**Stavba: Silnice II/105 Psáry – průtah  
SO 301.1 – dešťová kanalizace**

**Záznam z jednání svolaného za účelem vzniku odlišných geologických podmínek, které signalizuje zhotovitel.**

**Věc: Oznámení dodavatele o zastížení nepředvídatelných fyzických podmínek na stavbě „II/105 Psáry, průtah (opakování)“**

## Krycí list ZBV

# SCHEMATICKÉ ZADRESUENÍ SKALNÍHO PODLOŽÍ

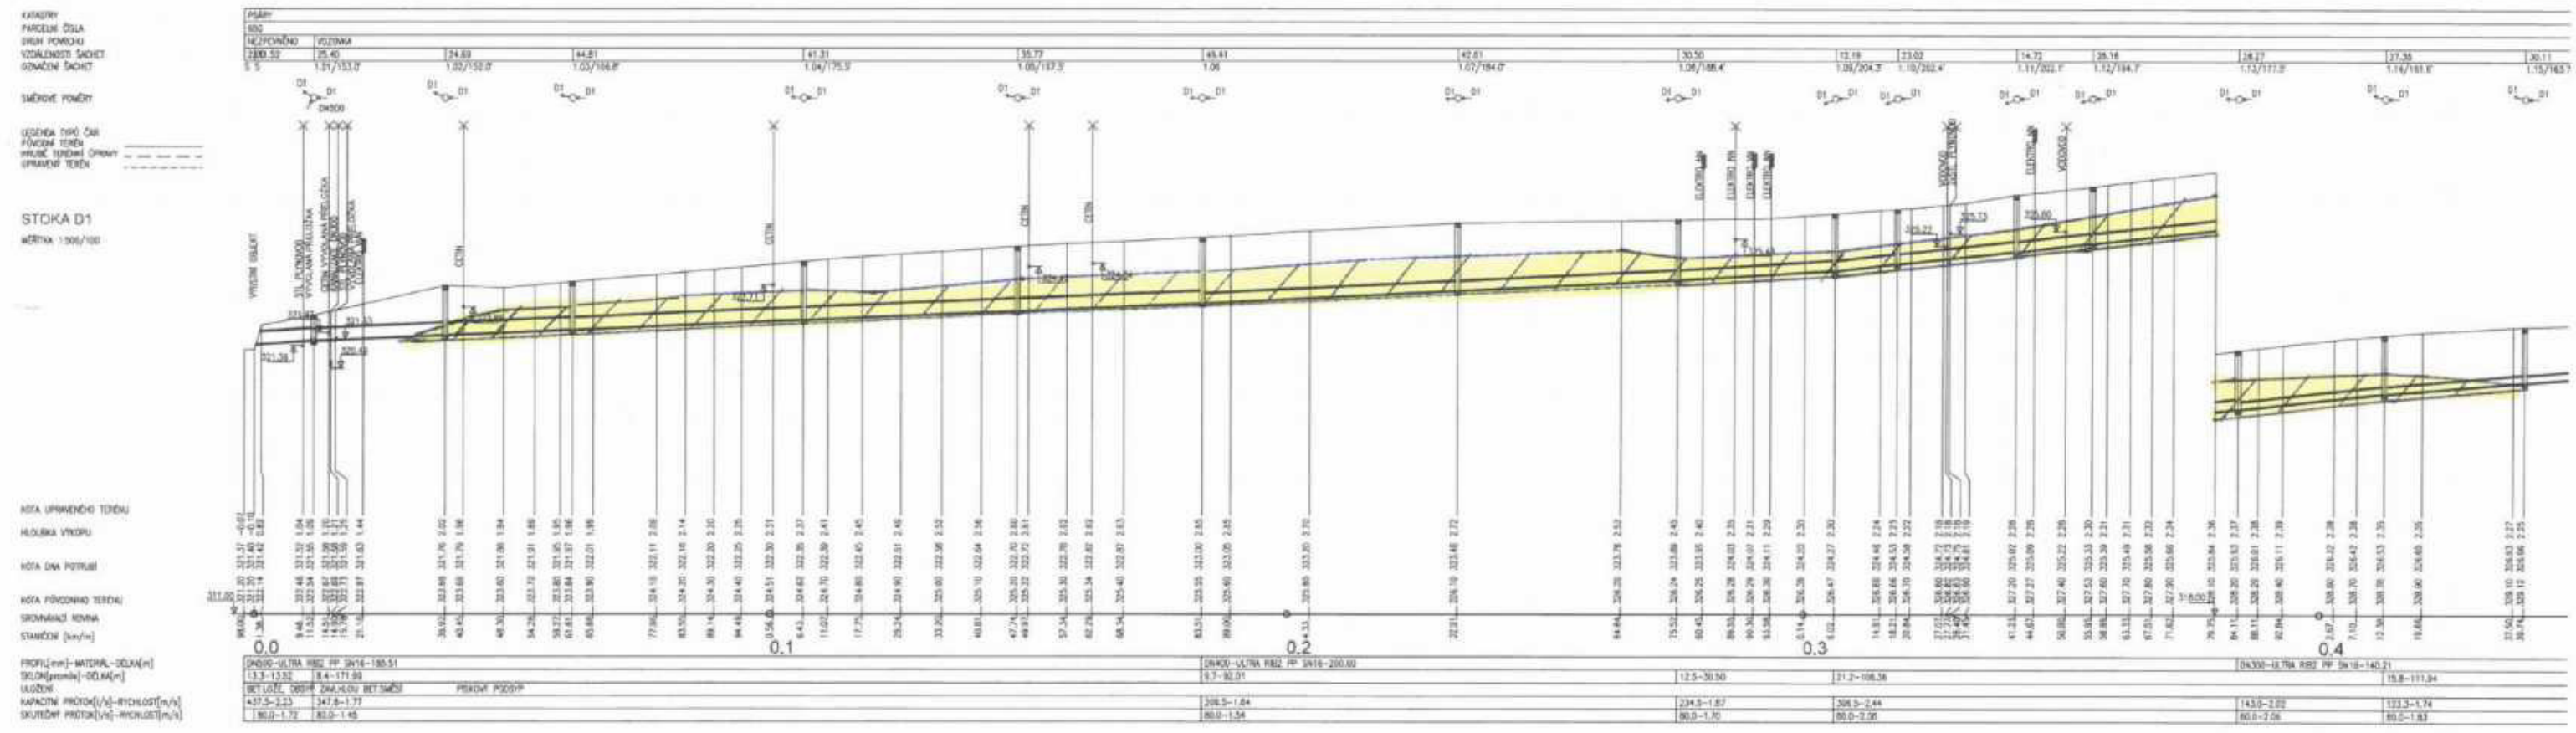
Dešťová kanalizace byla navržena dle dostupných podkladů (archivní dokumentace) a zaměření stávajících šachet přibližně ve stávající trase s předpokladem provádění výkopů v zemině třídy rozpojitelosti I. Při provádění výkopových prací do výkopové rýhy zasahovala rovněž zemina třídy rozpojitelosti II. Souhlasíme s provedenou změnou prací SO 301.1. Rozsah změny prováděných výkopů v jednotlivých třídách rozpojitelosti bude stanoven na základě rozhodnutí geologa stavby určeného investorem.
